**AVIS RELATIF À LA PROTECTION
CONTRE LES EVENTUELS EFFETS NOCIFS ET NUISANCES
PROVOQUÉS PAR LES RAYONNEMENTS NON IONISANTS
GÉNÉRÉS PAR DES ANTENNES ÉMETTRICES STATIONNAIRES**

Commune : COUVIN - Exploitant : PROXIMUS

Référence exploitant : 60BRL_02

Rapport n° 666 / 2025

Figure 1 : Vue en plan des lieux de séjour et des points de contrôle

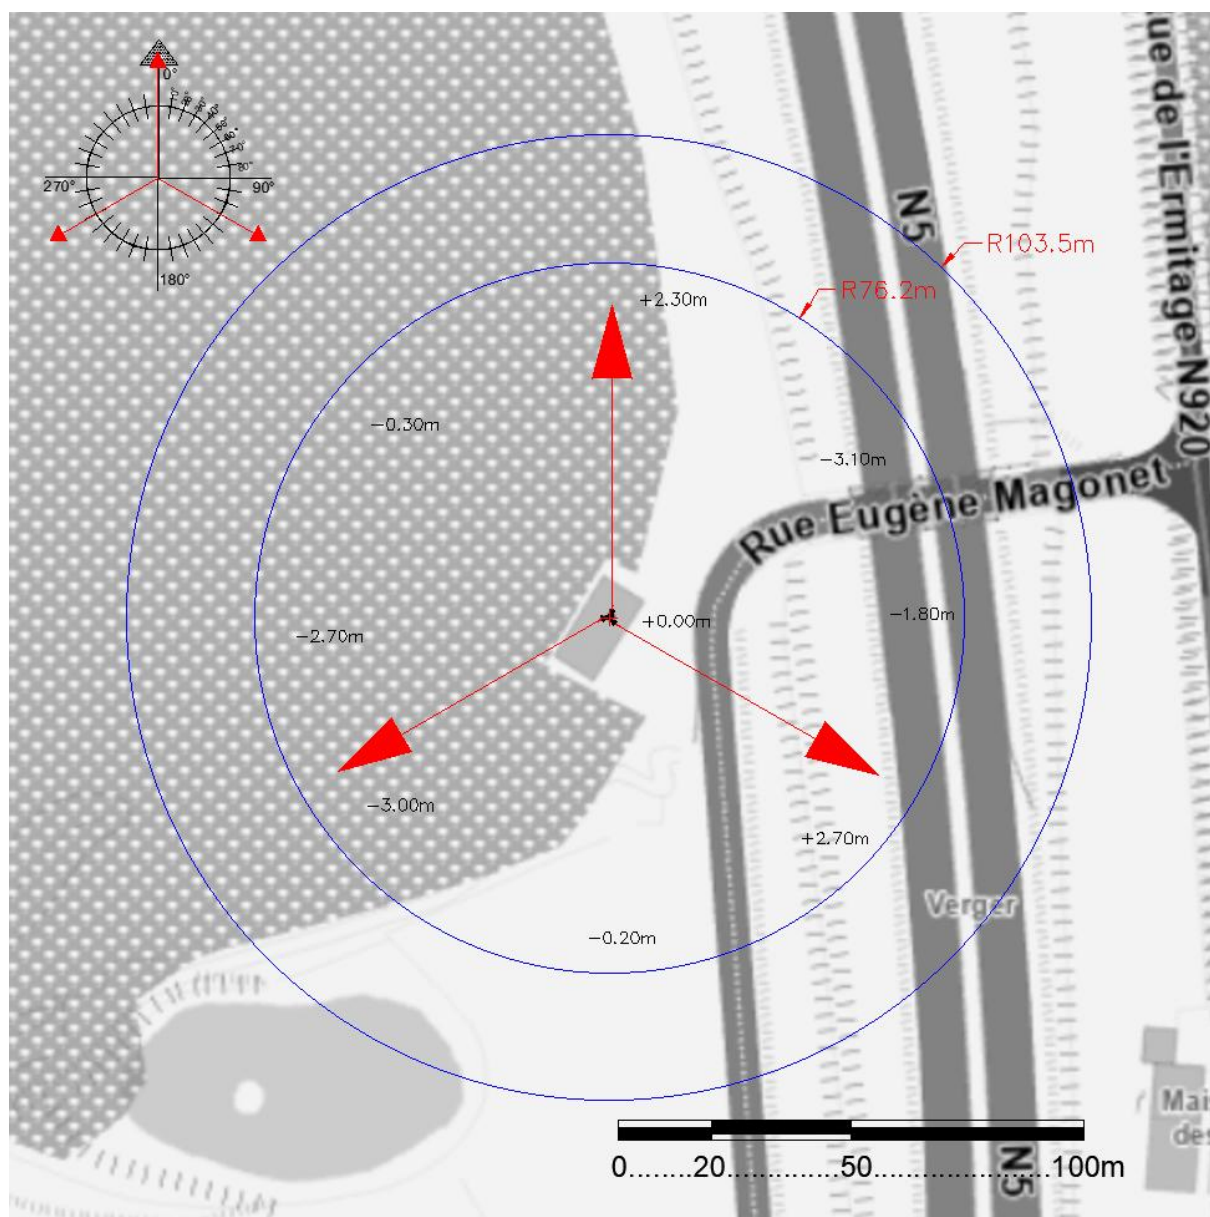
En ce qui concerne les antennes de l'installation mentionnées dans le tableau 1, la distance maximale à laquelle la limite pourrait être atteinte, à l'extérieur, est égale à 93,5 m. S'il n'y a pas de LS à une distance inférieure, les antennes respectent forcément la limite d'immission.

Dans le cas des LS situés à l'intérieur des bâtiments, une atténuation d'obstacle est prise en compte et il en résulte que la distance maximale à laquelle la limite pourrait être atteinte se réduit à 66,7 m.

Figure 2 : Vue en plan des installations d'antennes dans un rayon de 300 mètres autour de l'installation faisant l'objet de la demande d'avis

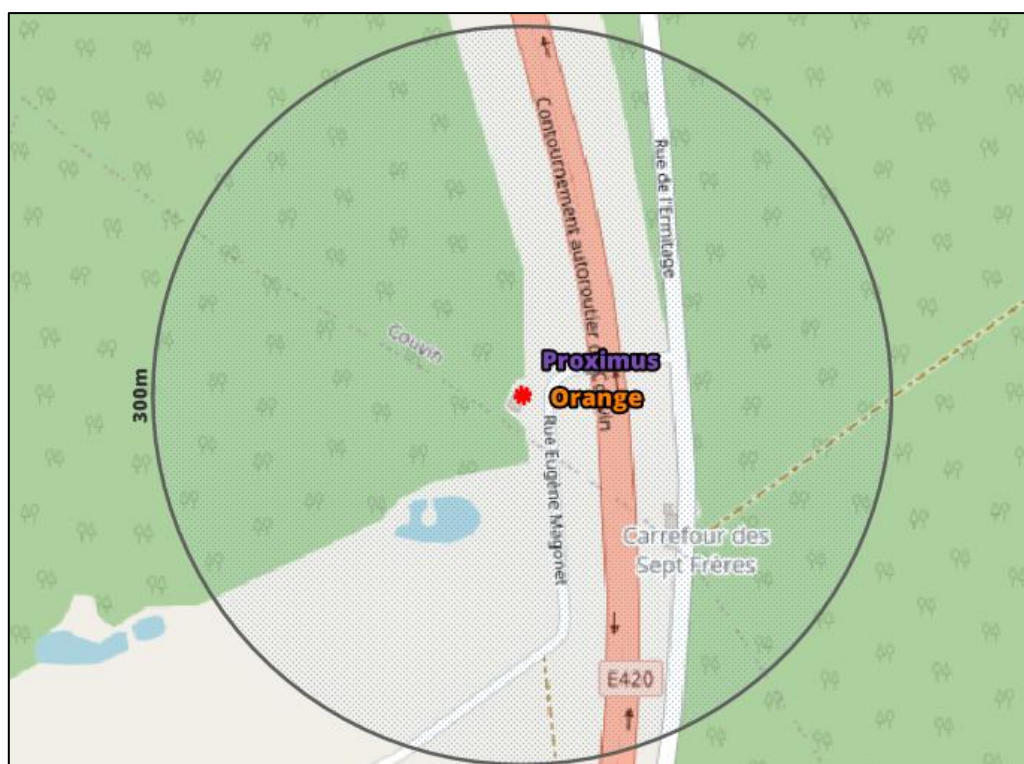
- a) il y a au plus 4 installations d'antennes émettrices stationnaires présentes dans la zone d'évaluation de 300 mètres de rayon représentée dans la figure 2, y inclus l'installation référencée dans le paragraphe 2 : la limite cumulative définie à l'article 4, §2 du décret est nécessairement respectée dans les lieux de séjour à l'intérieur de la zone d'évaluation de 300 mètres de rayon ;

- b) il y a exactement 5 installations d'antennes émettrices stationnaires présentes dans la zone d'évaluation de 300 mètres de rayon représentée dans la figure 2, y inclus l'installation référencée dans le paragraphe 2 et il existe, pour 3 ou 4 de ces installations, un avis attestant le respect de la limite abrogée de 3 V/m : la limite cumulative définie à l'article 4, §2 du décret est nécessairement respectée dans les lieux de séjour à l'intérieur de la zone d'évaluation de 300 mètres de rayon ;

- c) dans tous les autres cas, il a été vérifié que la limite cumulative définie à l'article 4, §2 du décret n'est pas dépassée dans les lieux de séjour sur base du nombre d'installations localisées dans la zone d'évaluation de 300 mètres de rayon représentée dans la figure 2, de leur localisation ainsi que des données inscrites dans la figure 1 et au paragraphe 4 du présent avis et dans les avis attestant le respect de la limite par installation ou de la limite abrogée de 3 V/m relatifs aux autres installations reprises dans la figure 2.

Compte tenu des considérations ci-dessus, il apparaît que l'intensité du rayonnement électromagnétique généré, dans les lieux de séjour situés dans un rayon de 300 mètres autour de l'installation référencée dans le paragraphe 2, par l'ensemble des antennes émettrices stationnaires de l'ensemble des exploitants du même site d'antennes émettrices stationnaires respecte la limite fixée à l'article 4, § 2 du décret.
